BOLLETTINO - BULLETIN

TECNICO • TECHNICAL	●	GRUPPO • GROUP	**8**
RICAMBI • SPARE PARTS	●	NR • NO	**014**
INFORMAZIONI • INFORMATION		DATA • DATE	**03-14**

MODELLI: Trattorino TONKAWA 110 4X4

OGGETTO: Bulloni di fissaggio lama

PREMODIFICA - OLD ASSY	POSTMODIFICA - NEW ASSY

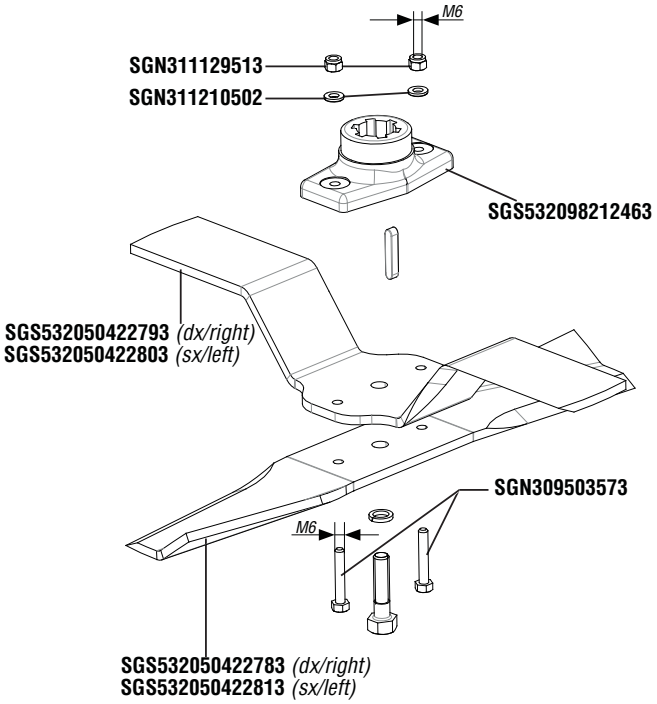
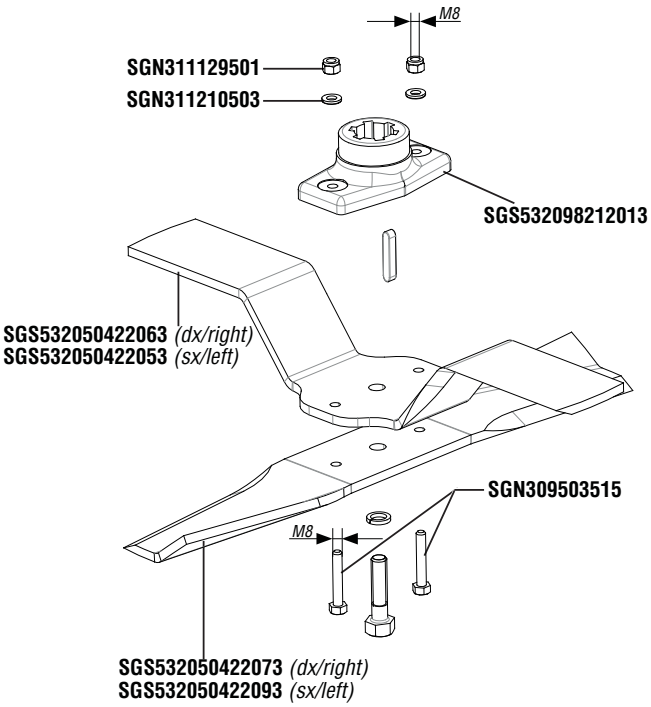
DESCRIZIONE: Miglioramento prodotto. Rinforzato sistema di fissaggio lame con l'introduzione di bullone maggiorato. Variato il diametro dei fori sulle lame e sulla flangia in funzione della modifica

DESCRIPTION: Product improvement. Reinforced blades fastening system with the introduction of higher dimension bolt. Changed the holes diameter on the blades and on the flange according to the modification

INTERCAMBIABILITÁ: Sì, gruppo completo; pezzi singoli, no

INTERCHANGEABILITY: Yes, complete assembly; Single parts, no

PREMODIFICA - OLD ASSY

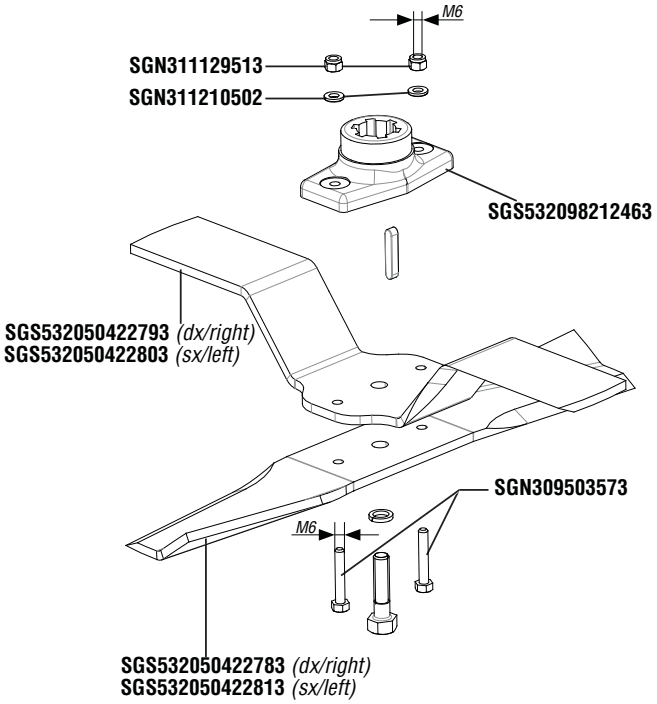
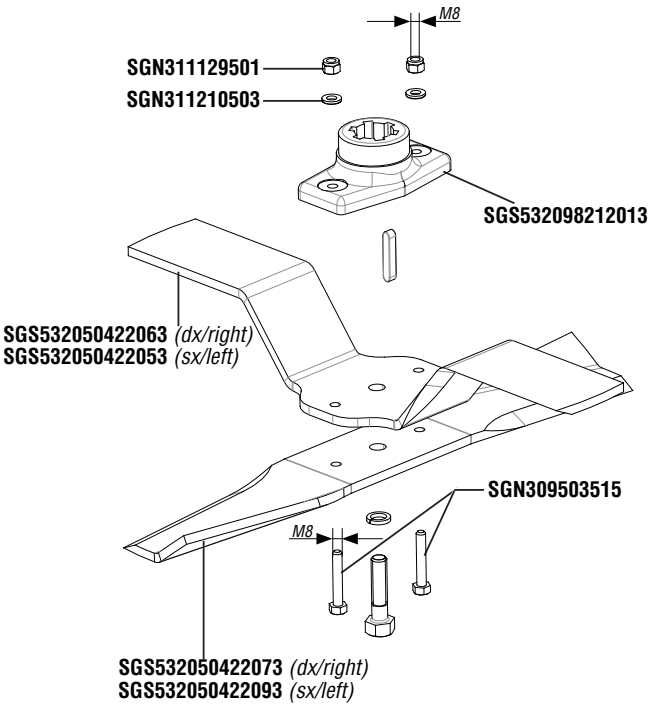
BESCHREIBUNG: Produktverbesserung. Die Meserbefestigungsschrauben wurden durch stärkere ersetzt. Dies erforderte die Modifikation der Messer und Befestigung

DESCRIPTION: Product improvement. Reinforced blades fastening system with the introduction of higher dimension bolt. Changed the holes diameter on the blades and on the flange according to the modification

AUSTAUSCHBARKEIT: Ja, als komplette Einheit. Einzelteile nicht!

INTERCHANGEABILITY: Yes, complete assembly; Single parts, no

PREMODIFICA - OLD ASSY

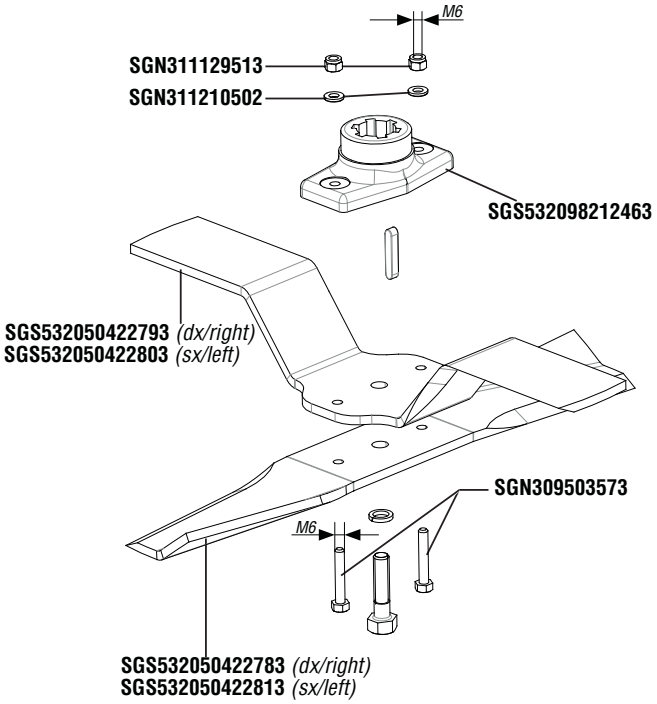
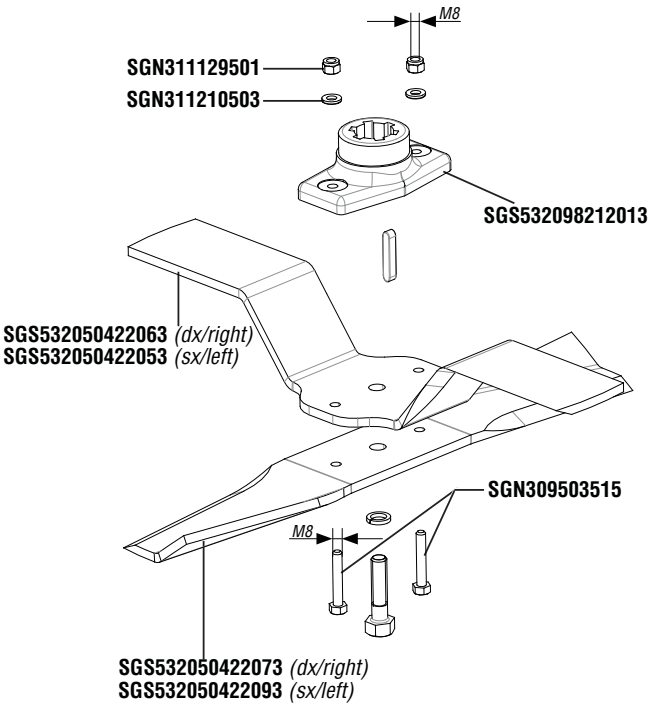
DESCRIPCIÓN: Mejora del producto. Mejora de la fijación de la cuchilla con la introducción de un bulón, variación del diámetro de los orificios para adaptar la modificación

DESCRIPTION: Product improvement. Reinforced blades fastening system with the introduction of higher dimension bolt. Changed the holes diameter on the blades and on the flange according to the modification

INTERCAMBIABILIDAD: Si grupo completo, no piezas independientes

INTERCHANGEABILITY: Yes, complete assembly; Single parts, no

PREMODIFICA - OLD ASSY

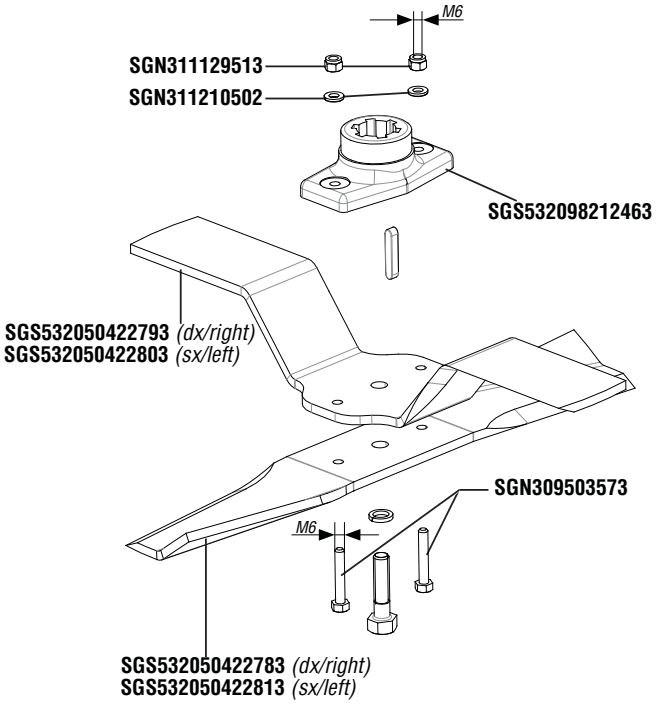
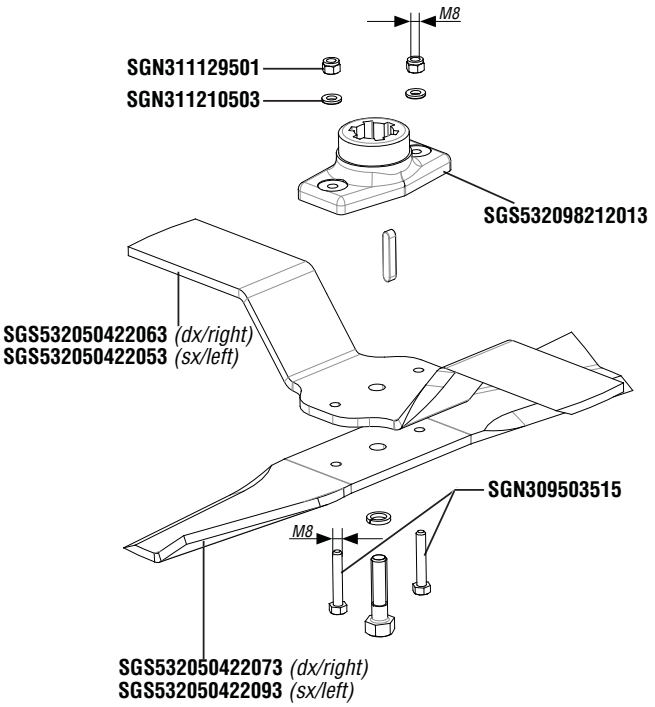
DESCRIPTION: Amélioration produit. Renforcement du système de montage des lames avec l'introduction de vis a diamètre augmenté. Varier le diamètre des trous sur les lames et sur les moyeux en fonction de la modification

DESCRIPTION: Product improvement. Reinforced blades fastening system with the introduction of higher dimension bolt. Changed the holes diameter on the blades and on the flange according to the modification

INTERCHANGEABLE: Oui ensemble complet, pièce seul non

INTERCHANGEABILITY: Yes, complete assembly; Single parts, no

PREMODIFICA - OLD ASSY

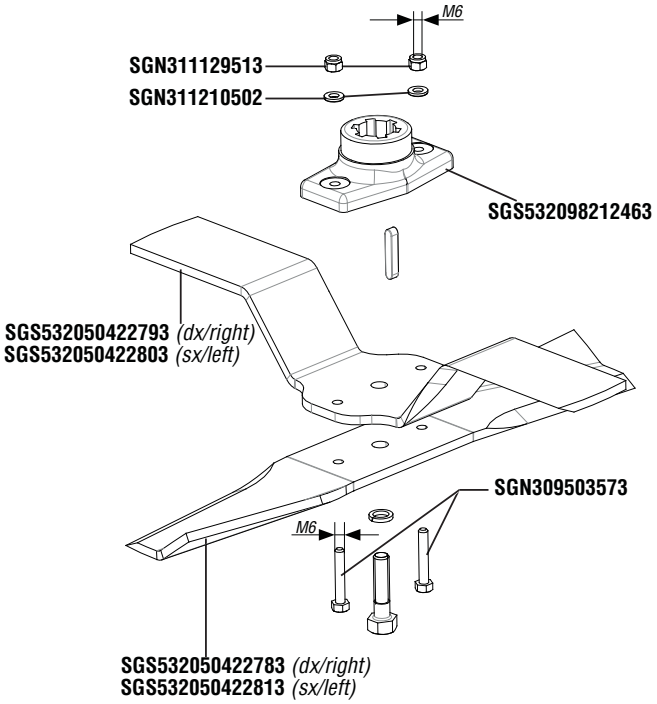
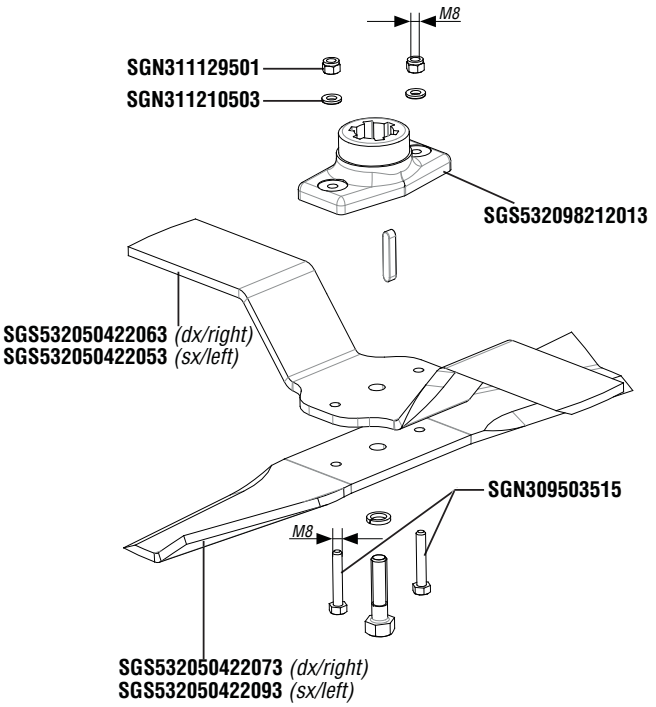
DESCRIPTION: Product improvement. Reinforced blades fastening system with the introduction of higher dimension bolt. Changed the holes diameter on the blades and on the flange according to the modification

INTERCHANGEABILITY: Yes, complete assembly; Single parts, no

PREMODIFICA - OLD ASSY

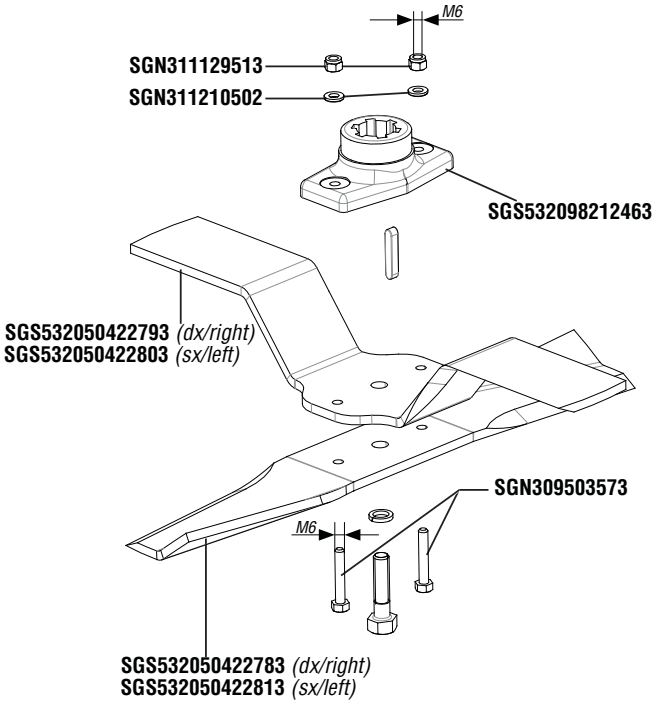
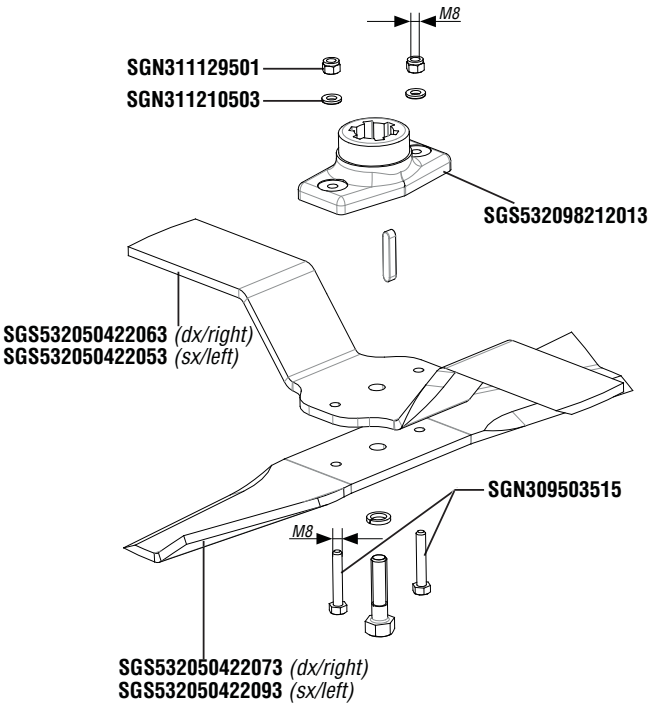
OPIS: Modyfikacja wyrobu. Wzmocnienie systemu mocowania noży poprzez zastosowanie śrub o większej średnicy. Zwiększono średnicę otworu noża oraz kołnierza

DESCRIPTION: Product improvement. Reinforced blades fastening system with the introduction of higher dimension bolt. Changed the holes diameter on the blades and on the flange according to the modification

WSPÓŁWYMIENNOŚĆ: Tylko kompletny podzespół, pojedyncze części nie są współwymienne

INTERCHANGEABILITY: Yes, complete assembly; Single parts, no

PREMODIFICA - OLD ASSY

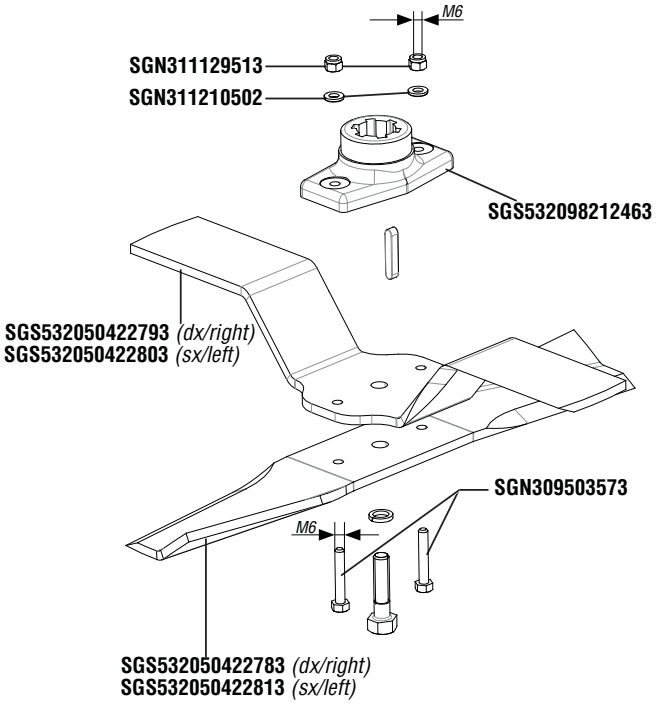
ОПИСАНИЕ: Увеличены размеры для лучшей фиксации. Увеличен соответственно диаметр отверстий на лезвиях и фланце

DESCRIPTION: Product improvement. Reinforced blades fastening system with the introduction of higher dimension bolt. Changed the holes diameter on the blades and on the flange according to the modification

ВЗАИМОЗАМЕНЯЕМОСТЬ: только все в сборе

INTERCHANGEABILITY: Yes, complete assembly; Single parts, no
